COMUNE DI FONTE

# PIANO DEGLI INTERVENTI

## Osservazioni

DATA Febbraio 2012

Estratto Tavola 4d (1:2.000)

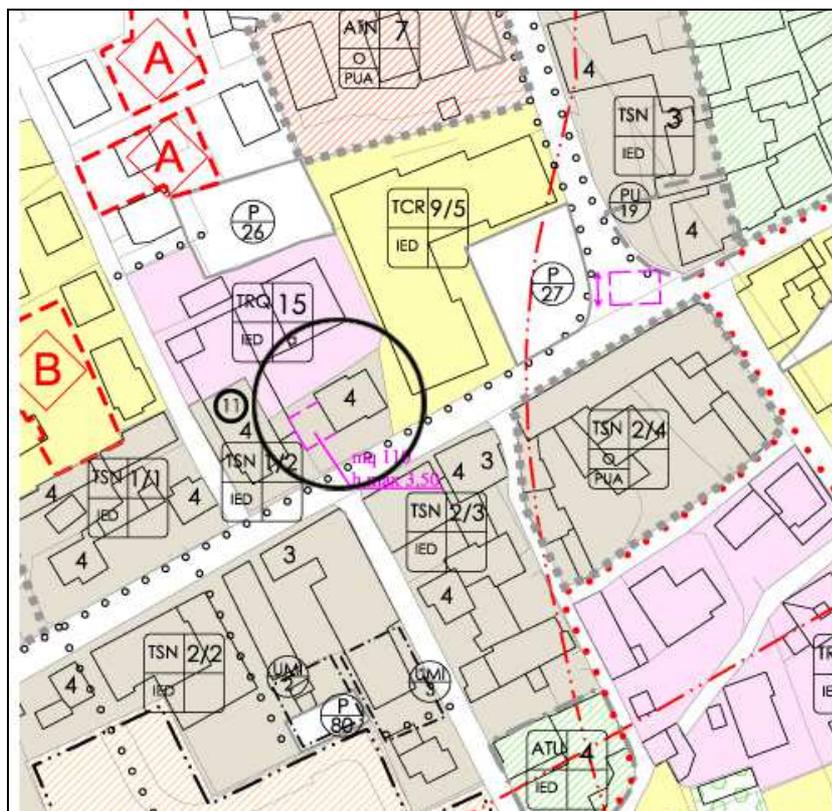
**Descrizione sintetica:** Le osservazioni ricalcano le precedenti osservazioni n. 7, 8 e 10 contrarie alla realizzazione della nuova Caserma dei Carabinieri in quanto quest'ultima comporta:

- j) una diminuzione dei parcheggi attualmente già carenti derivati dalle necessità della nuova Caserma;
  - k) maggiori difficoltà di reperire spazi di carico e scarico merci delle attività commerciali site in prossimità della nuova struttura;
- forte impatto ambientale sulla già intensa e congestionata viabilità che grava sulle aree centrali di Onè.

**Valutazione preliminare:** Vedi valutazioni espresse per le osservazioni n. 7, 8 e 10.

**Parere proposto:** Contrario con le motivazioni delle osservazioni n. 7, 8 e 10.

Estratto Tavola 4d (1:2.000)

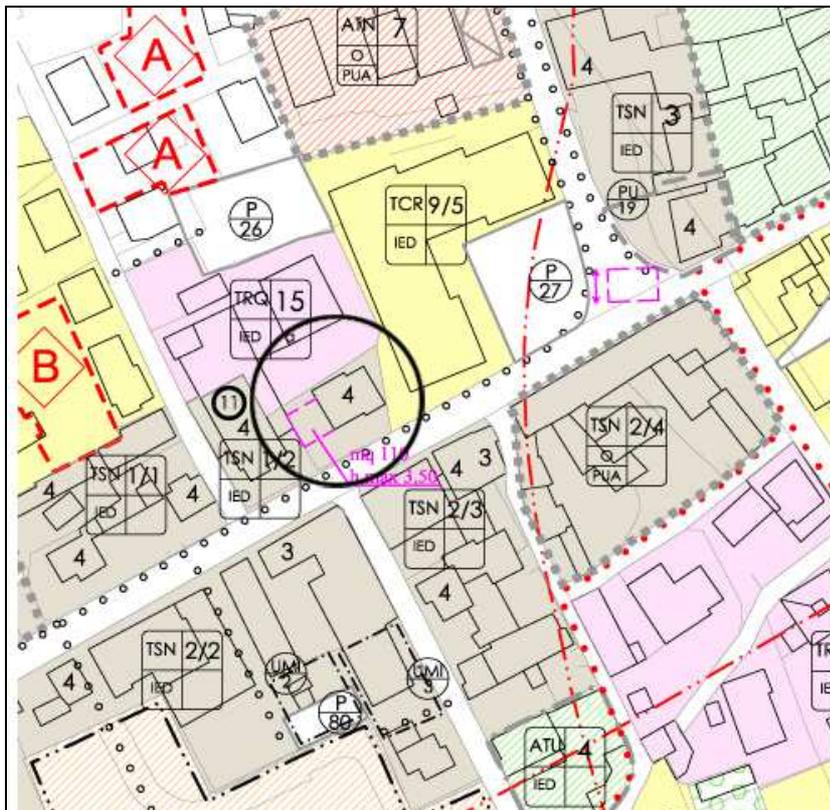
**Descrizione sintetica:** Le osservazioni ricalcano le precedenti osservazioni n. 7, 8 e 10 contrarie alla realizzazione della nuova Caserma dei Carabinieri in quanto quest'ultima comporta:

- l) una diminuzione dei parcheggi attualmente già carenti derivati dalle necessità della nuova Caserma;
  - m) maggiori difficoltà di reperire spazi di carico e scarico merci delle attività commerciali site in prossimità della nuova struttura;
- forte impatto ambientale sulla già intensa e congestionata viabilità che grava sulle aree centrali di Onè.

**Valutazione preliminare:** Vedi valutazioni espresse per le osservazioni n. 7, 8 e 10.

**Parere proposto: Contrario con le motivazioni delle osservazioni n. 7, 8 e 10.**

Estratto Tavola 4a (1:2.000)

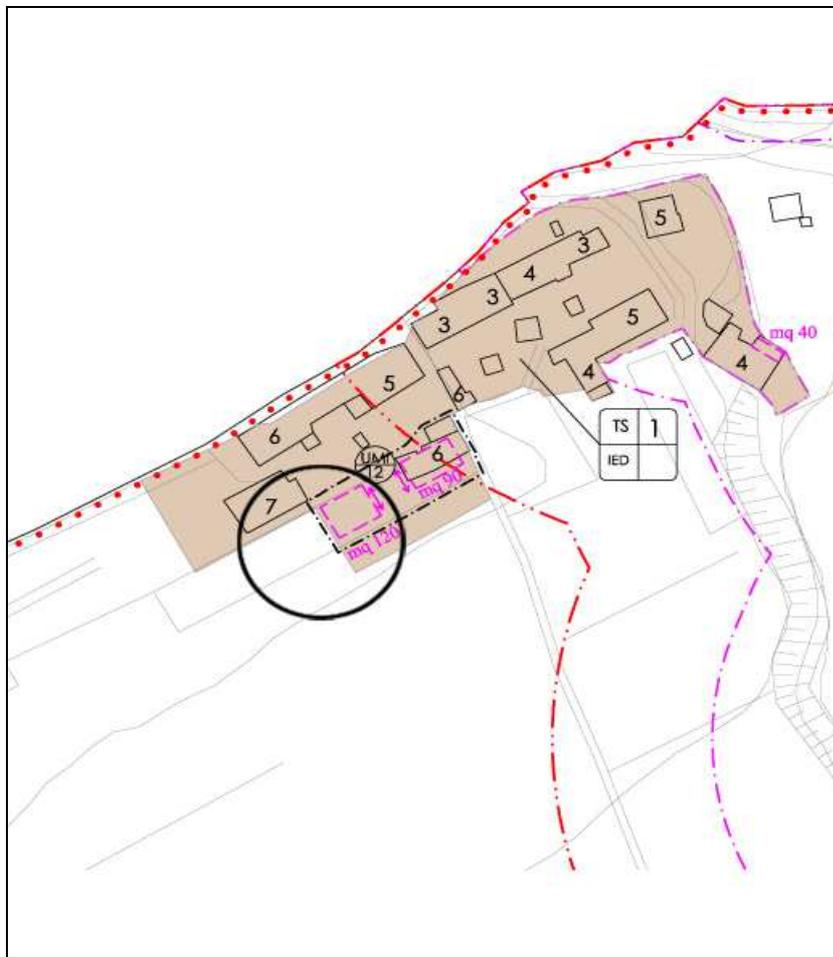
**Descrizione sintetica:** Richiesta di modifica della sagoma limite all'interno della TS/1 UMI/12 al fine di permettere quanto previsto dagli artt. 9 e 57 delle NTO.

**Valutazione preliminare:** La modesta modifica dell'ambito TS/1 e del perimetro dell'UMI/12 appaiono condivisibili e coerenti con i contenuti del PI.

**Parere proposto: Favorevole all'ampliamento del TS/1 e dell'UMI/12 come proposto dall'osservazione.**

Estratto Tavola 4d (1:2.000)

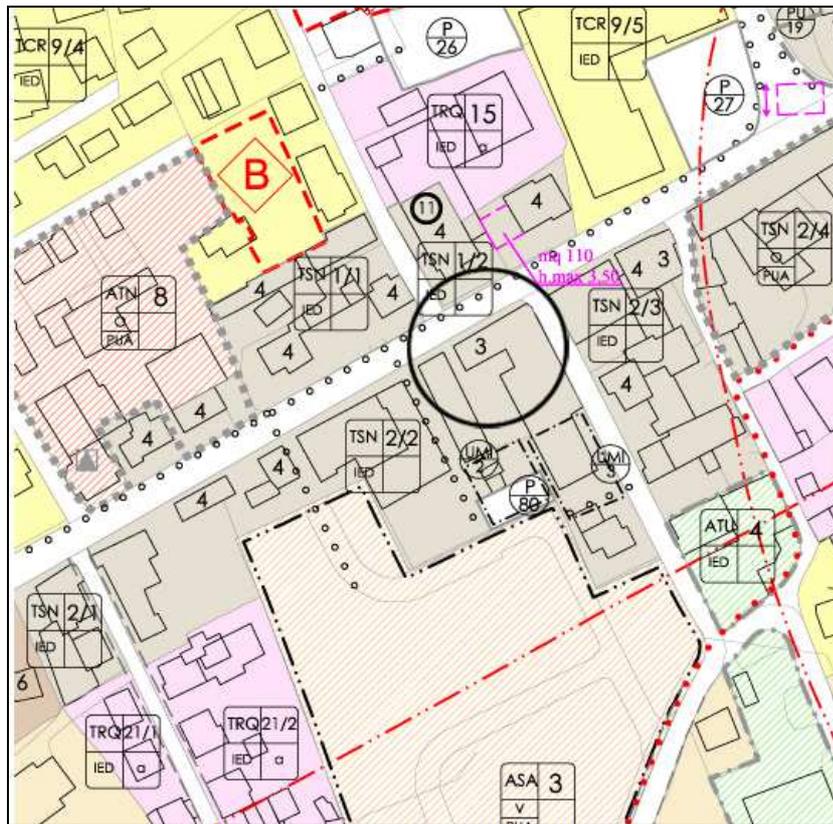
**Descrizione sintetica:** Richiesta di assegnazione all'edificio di proprietà di grado di protezione non inferiore a 4, in coerenza con quanto previsto dal PI per edifici con caratteristiche analoghe.

**Valutazione preliminare:** L'osservazione come redatta non consente di valutare compiutamente la richiesta di modifica del grado di protezione dell'edificio. Si ricorda a tal proposito che il Piano degli Interventi all'articolo 44 delle NTO, prevede la possibilità di modificare il valore del grado di protezione attribuito ai fabbricati, previa apposita indagine storica e tecnica che dimostri e motivi il diverso valore del manufatto.

**Parere proposto:** Contrario in questa sede alla modifica del grado di protezione proposto; si ricorda comunque la possibilità di variazione del grado di protezione prevista all'articolo 44 delle NTO.
